島根原子力発電所 2号炉 審査資料	
資料番号	EP-061 改 68(説 4)
提出年月日	令和 2 年 11 月 16 日

島根原子力発電所 2号炉 可搬型重大事故等対処設備保管場所 及びアクセスルートについて

令和 2 年 11 月
中国電力株式会社

指摘事項一覧

図1 地山に勾配を設けて掘削した箇所の評価結果

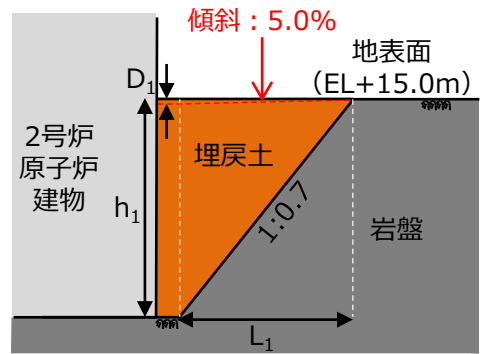
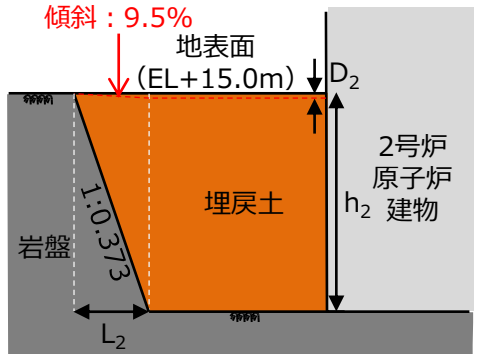
- 指摘事項 (第861回審査会合 (令和2年5月18日))
 液状化による不等沈下に関し、地山と埋戻部との境界部 (地山に勾配を設けて掘削した箇所) について、傾斜の評価結果を詳細に説明すること。また、段差解消工事の要否についてもその根拠とともに説明すること。

- 回答
 地山と埋戻部との境界部 (地山に勾配を設けて掘削した箇所) ※について、2号炉原子炉建物周辺で2箇所抽出し、地下水位を地表面とした場合の液状化及び揺すり込みによる傾斜を評価した結果、発生する傾斜が許容値15%を下回るため、可搬型設備の通行に及ぼす影響はない。

番号	名称	掘削勾配	h(m)	L(m)	D(m)	傾斜
1	2号炉原子炉建物南側	1:0.7	19.7	13.8	0.69	5.0%
2	2号炉原子炉建物西側	1:0.373	19.7	7.3	0.69	9.5%

最大沈下量 : $D=h \times 3.5\%$ (m), 不等沈下による傾斜 : $S=D \div L \times 100\%$

表1 地中埋設構造物の浮き上がり対策（案）

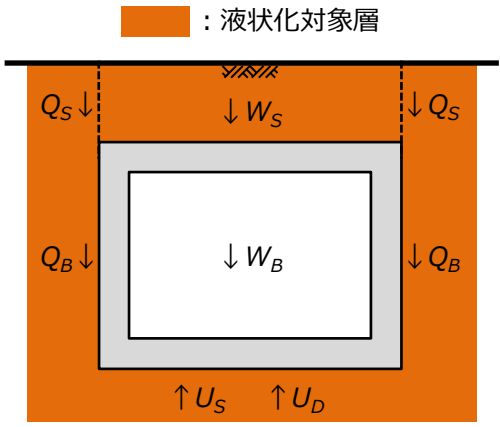
■ 指摘事項（第861回審査会合（令和2年5月18日））
 地中埋設構造物の液状化に伴う浮き上がりの評価結果について、浮き上がりを防止するための対策及び設計方法を詳細に説明すること。

■ 回答
 浮き上がりが想定される地中埋設構造物については、表1のとおり、揚圧力(U_S, U_D)に対する浮き上がり抵抗力(W_S, W_B, Q_S, Q_B)の不足分を補うため、構造物周辺の地盤改良やコンクリート置換、又はカウンターウェイトを設置する対策を実施する方針とする。

$$y_i(U_S + U_D) / (W_S + W_B + 2Q_S + 2Q_B) \leq 1.0$$

図2 アクセスルート縦断図(②-②断面)

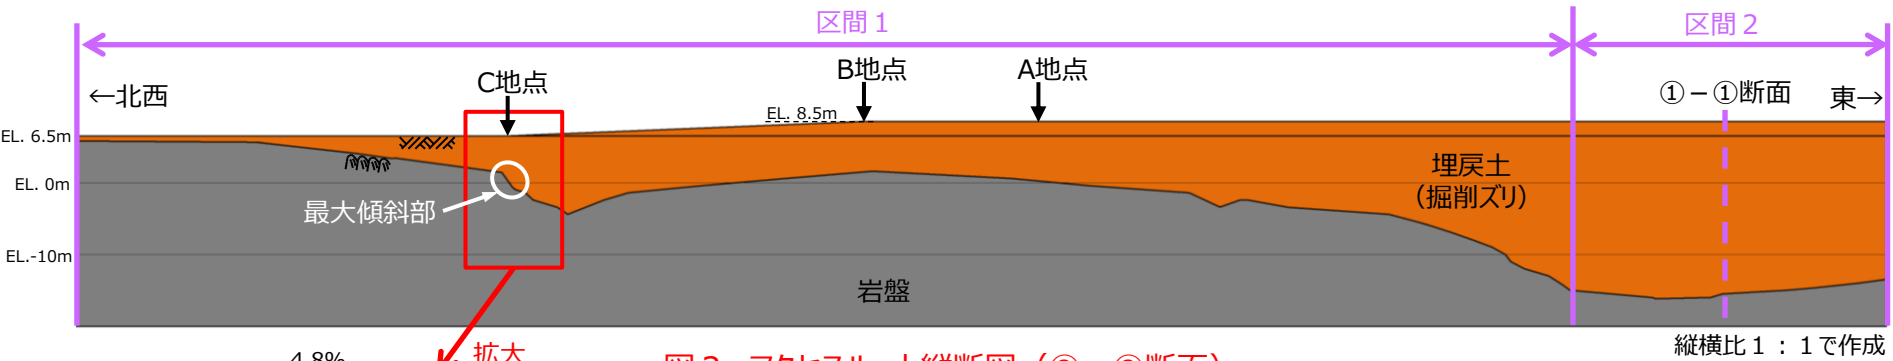
- ・ 海岸付近のアクセスルートにおける側方流動の評価結果について、他の検討断面や縦断方向の段差により通行に支障が生じることはないか説明すること。また、想定を上回る沈下が発生し、通行に支障が生じる場合の対応策についても説明すること。
- ・ 液状化による側方流動の評価について、海岸付近のアクセスルートにおける被害の不確定性を考慮した評価の考え方を説明すること。

- 3号炉北西側におけるアクセスルートの縦断図(②-②断面)を示す。②-②断面は、岩盤面の傾斜に伴い埋戻土(掘削ズリ)の層厚が変化する区間1(埋戻層厚:約0.9~23.5m)と、岩盤面がおおむね水平で埋戻土(掘削ズリ)の層厚が厚い区間2(埋戻層厚:約22.0~24.7m)に分類される(図2)。
- ②-②断面全区間の岩盤面の傾斜は最大1:0.7程度であり、地下水位を地表面とした場合の液状化及び揺すり込みによる傾斜は最大5%程度のため、許容値15%を下回る(図3)。
- 以上を踏まえ、3号炉北西側アクセスルートの縦断方向において可搬型設備の走行に影響はないことを確認した。
- また、側方流動の影響検討箇所は、埋戻土(掘削ズリ)が最も厚い区間2から選定する。

図1 海を水源とした対応手順 概略図

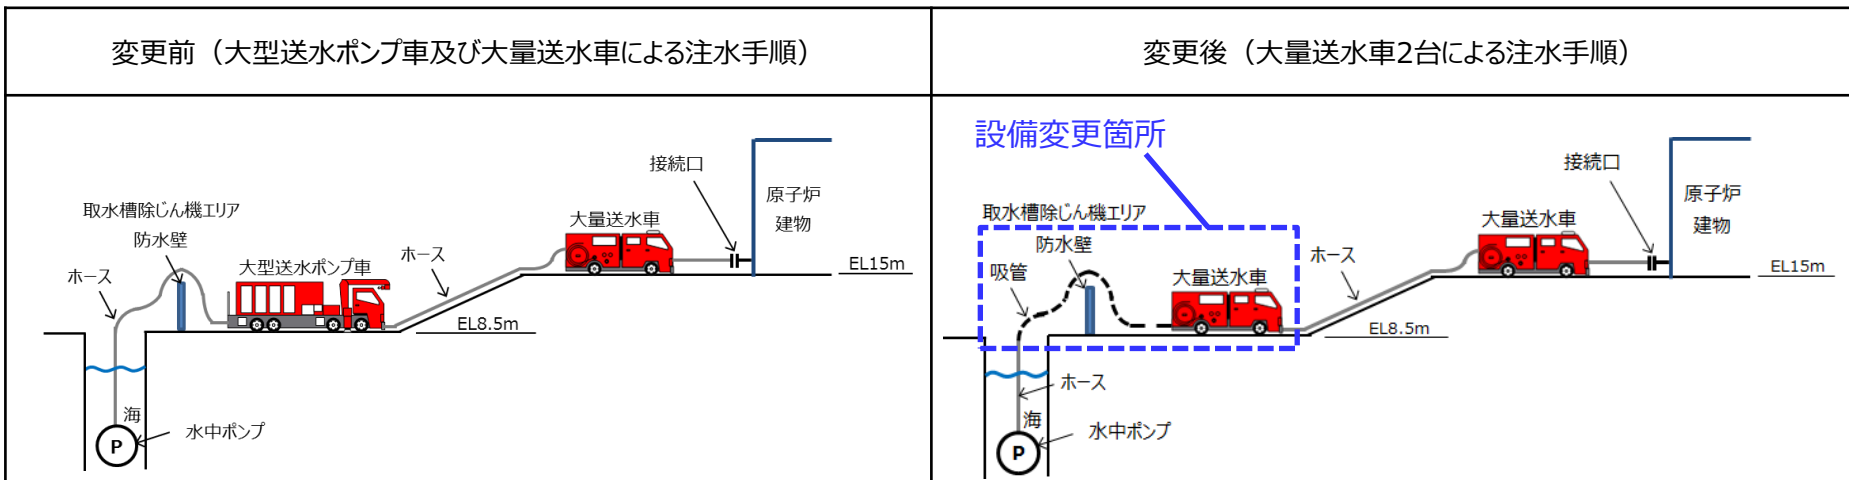
- 指摘事項（第861回審査会合（令和2年5月18日））
海を水源とした場合の注水について、所要時間を短縮する取り組みについて、実績を含めて説明すること。

- 回答
海を水源とした場合の原子炉等への注水作業時間を短縮する取り組みとして、図1のとおり海水取水用の可搬型設備を、大型送水ポンプ車から大量送水車に変更することとした。

なお、大量送水車による海水取水は水中ポンプ及び車載している送水ポンプによる真空引き※¹にて揚程を確保する。これに伴い、流路を「平型ホース」から「平型ホース+吸管」に変更※²する。
